東海第二発電所 審査資料	
資料番号	C-17-5 改1
提出年月日	平成30年2月26日

設置変更許可申請書の審査資料における
燃料有効長頂部の寸法値に係る対策及び水平展開
について

平成30年2月26日

日本原子力発電株式会社

図-1 燃料の線量率計算モデル

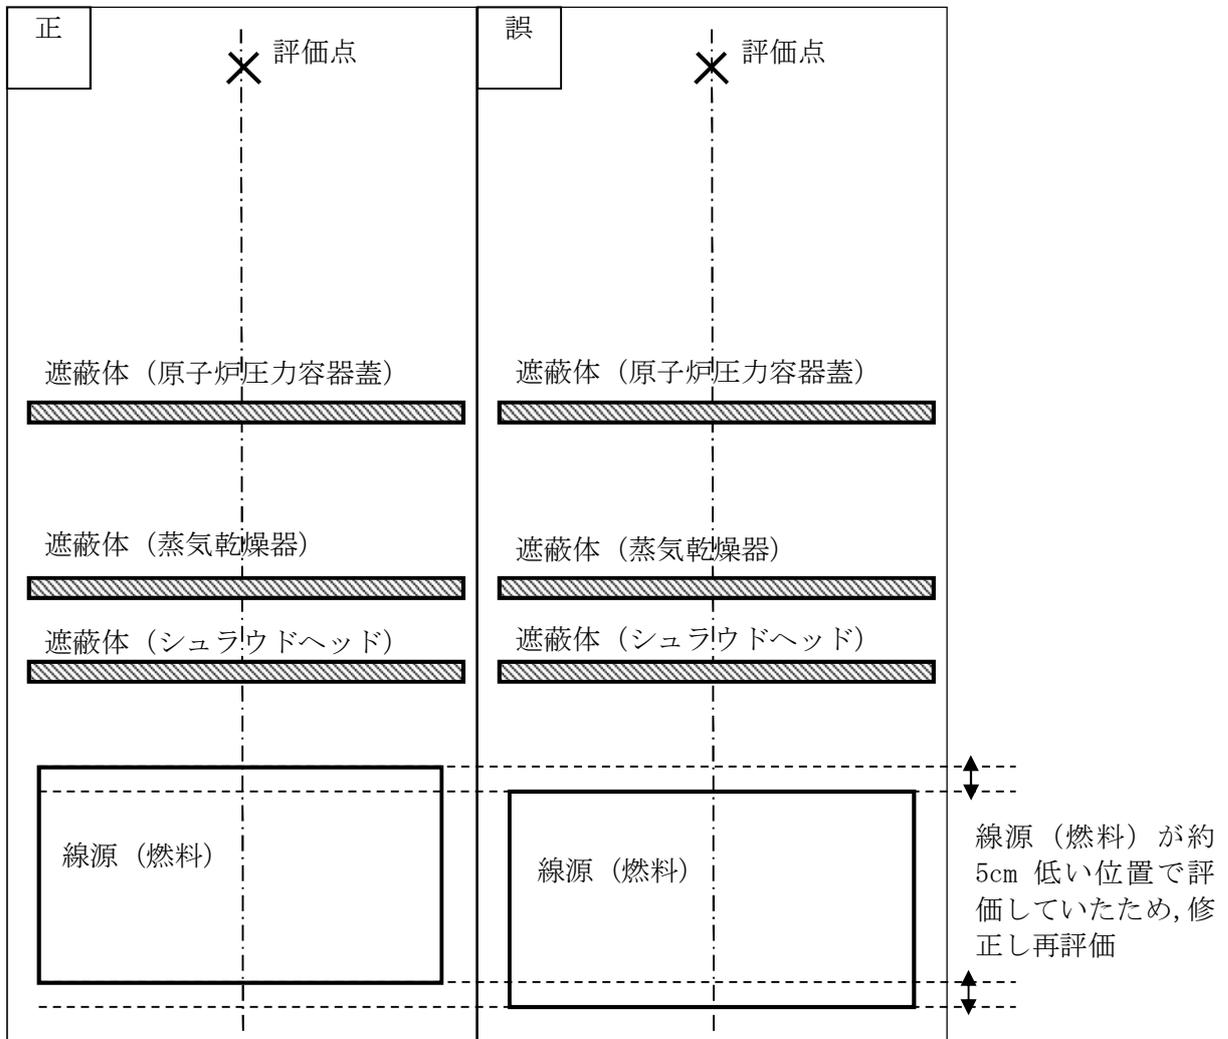
運転停止中の有効性評価における遮蔽計算について適正化した条件（図-1 参照）で再評価した結果，図-2 及び表-1 のとおり，必要な遮蔽を維持できる水位までの時間余裕等への影響は小さく，対策の有効性に影響がないことを確認した。
